## PROJET DE DESSERTE EN GAZ NATUREL DE LA ZONE INDUSTRIALO-PORTUAIRE DE SAGUENAY (3211-10-024)

### Étude d'impact sur l'environnement

Addenda 1 – Questions, commentaires et réponses

Questions et commentaires pour le projet de desserte  
en gaz naturel de la zone industrialo-portuaire de Saguenay  
sur le territoire de la Ville de Saguenay par Énergir, s.e.c.  
(14 décembre 2018)

Figure QC-33.1

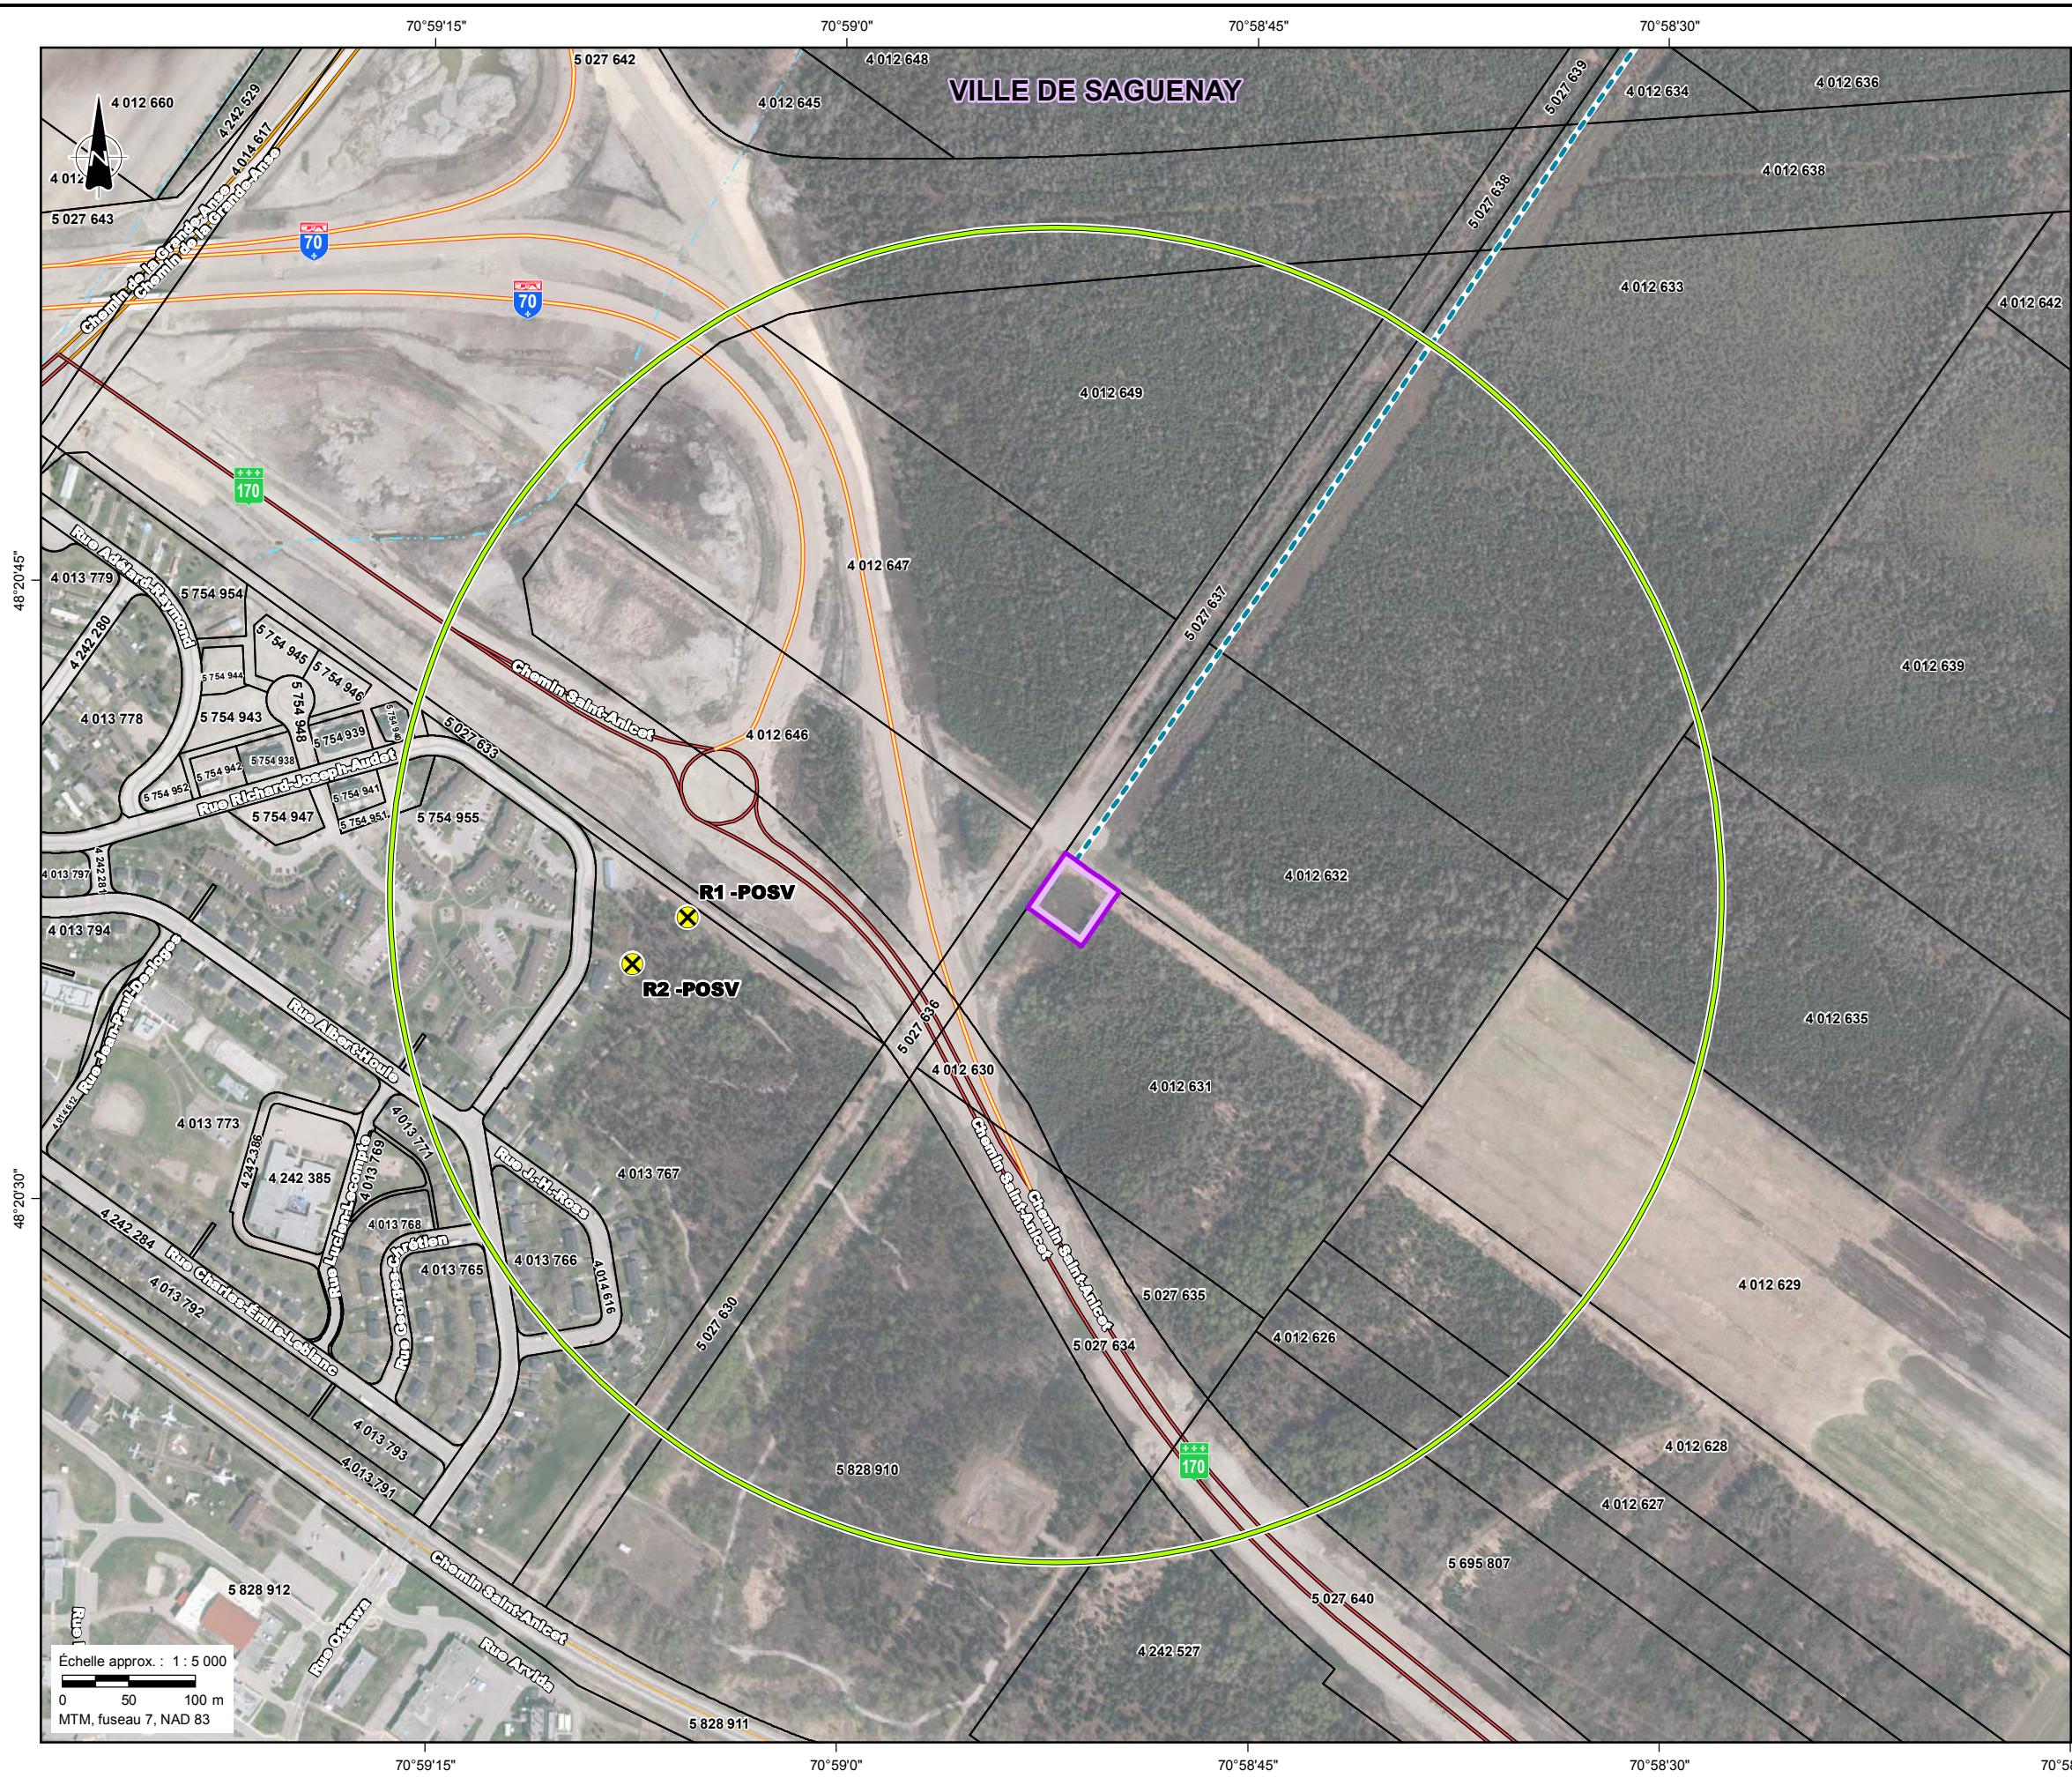
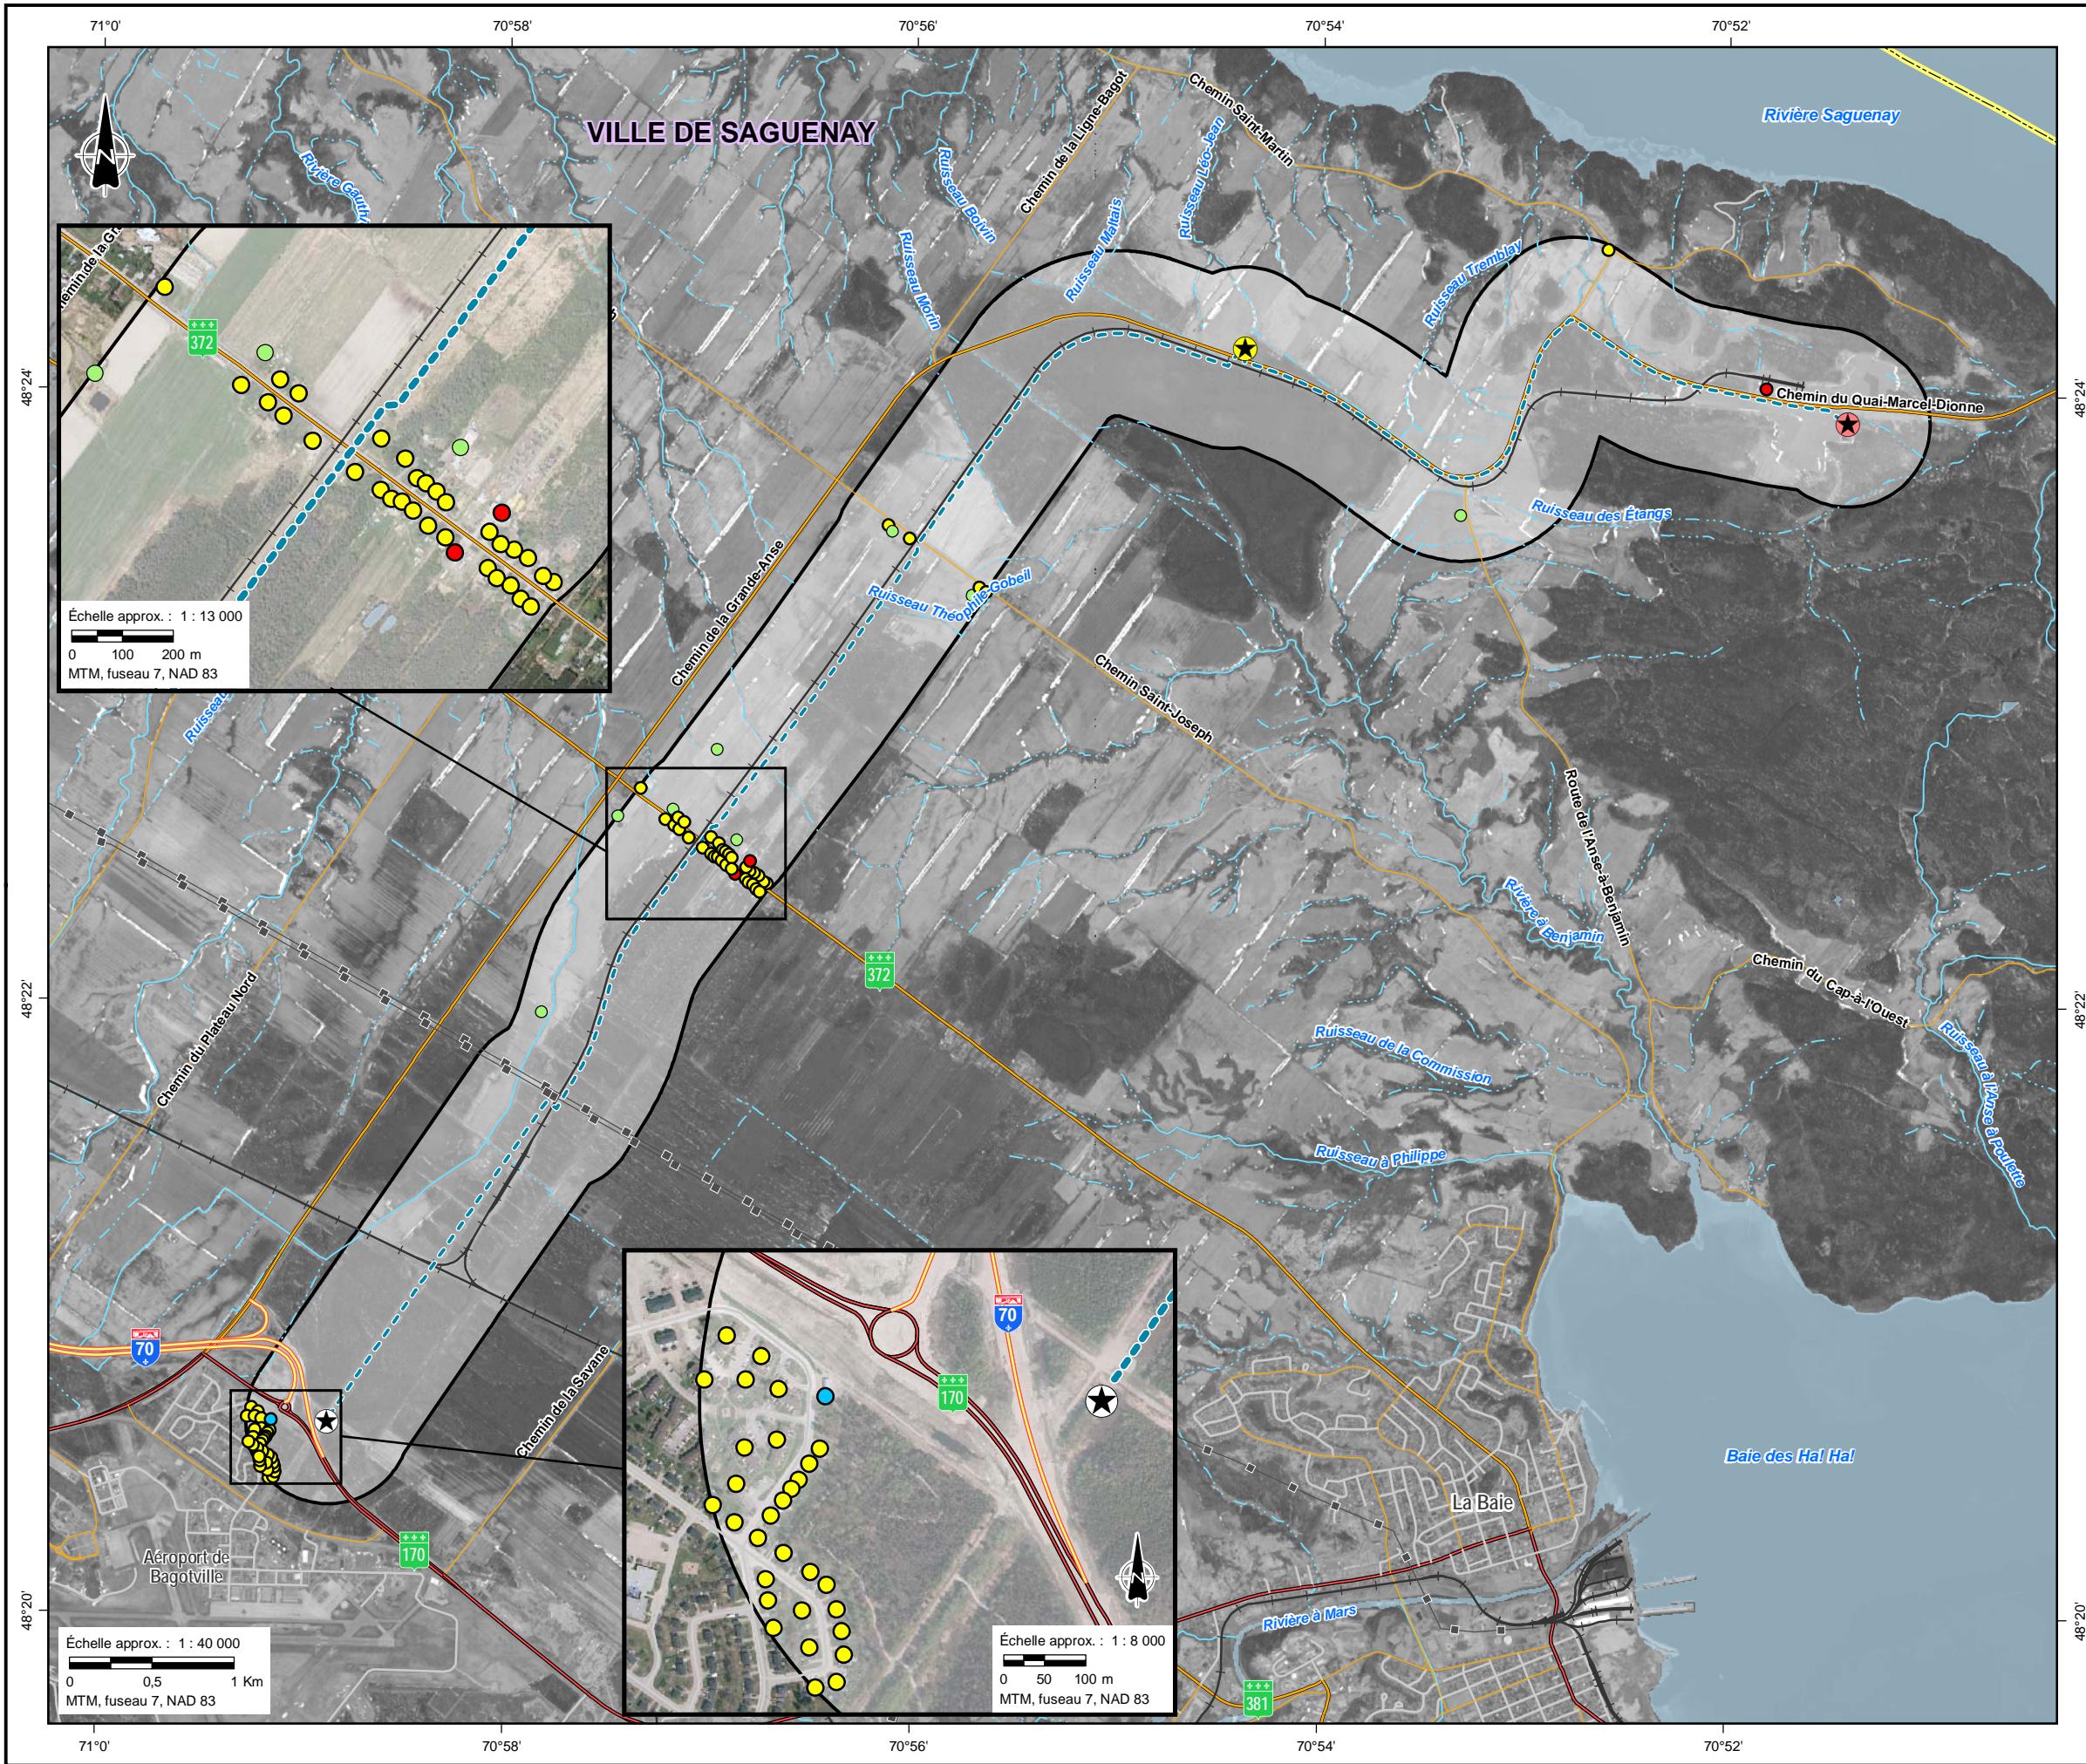
<b>QC-32 :</b>	<i>Conditions socioéconomiques</i>	<i>Pages 7-35 et 7-36</i>
<p>L'initiateur doit présenter les impacts psychologiques et sociaux potentiels pouvant découler, d'une part, des nuisances lors des activités de construction et, d'autre part, de la perception des risques associée à un projet de cette nature. Entre autres, il est invité à se référer à des expériences de projets comparables, à s'appuyer sur la littérature de même que sur les résultats de sa démarche d'information et de consultation des acteurs qu'il a entreprises dans le cadre de son projet.</p>		
<p><b>Réponse :</b></p> <p>De nombreux efforts ont été consentis très tôt lors de la conception du Projet afin d'informer et de consulter les parties prenantes touchées, de près ou de loin, et de capter les enjeux ou préoccupations perçus ou réels sur le Projet. Ces enjeux ou préoccupations ont été présentés en détail dans la section 2 de l'EIE, ainsi que les réponses fournies afin d'y répondre.</p> <p>Les résultats de la phase 1 de la consultation tendent à démontrer que les préoccupations liées aux nuisances lors de la phase de construction et la perception de risque associé au Projet sont plutôt faibles dans le milieu, tant pour les citoyens que pour les groupes rencontrés. L'EIE démontre par ailleurs que le Projet n'aura que peu ou pas d'impact sur la qualité de vie des résidents vivant à proximité du tracé, tant dans la phase de construction que pendant l'exploitation.</p> <p>Comme spécifié à la réponse de la QC-1, la volonté d'Énergir est d'être accessible en tout temps pour les citoyens qui anticipent des risques ou des inconvénients. C'est pourquoi une série de méthodes d'information sont mises à la disposition des citoyens et des parties prenantes, une personne est dédiée aux relations avec les propriétaires fonciers, et un responsable des communications avec les parties prenantes, les médias et les citoyens, spécifique au Projet a été nommé.</p>

<p><b>Réponse :</b></p> <p>Comme mentionné à la réponse à la question QC-11, Énergir s'engage à réaliser une étude de bruit avant le mois d'août 2019. Ceci permettra de mettre en place, si nécessaire, des mesures d'atténuation appropriées lors de la construction afin de rencontrer les niveaux sonores de 55 dB le jour (entre 7 h et 19 h) et de 45 dB le soir et la nuit (19 h à 7 h) selon les lignes directrices du MELCC relativement aux niveaux sonores provenant d'un chantier de construction industriel (MDDELCC, 2015).</p> <p>Cinq récepteurs sonores ont été identifiés autour du poste de livraison et sont présentés à la figure QC-33.1 (voir annexe F). La distance séparant chacun des récepteurs du poste de livraison est présentée dans le tableau suivant :</p>

Pour ce qui est du poste de vannes, deux récepteurs ont été identifiés, comme présenté sur la figure QC-33.2 (voir annexe F). Le premier correspond à un parc à chien, d'un jardin et d'une serre communautaires et est situé à approximativement 250 m du poste de vannes, alors que le second est constitué d'un édifice à logements multiples et est situé à environ 310 m du poste de vannes. La route 170, laquelle est très achalandée à cet endroit avec un débit journalier moyen annuel de 13 800 véhicules, est située entre le poste de vannes et les récepteurs. Enfin, une butte anti-bruit est présente en bordure sud de la route 170.
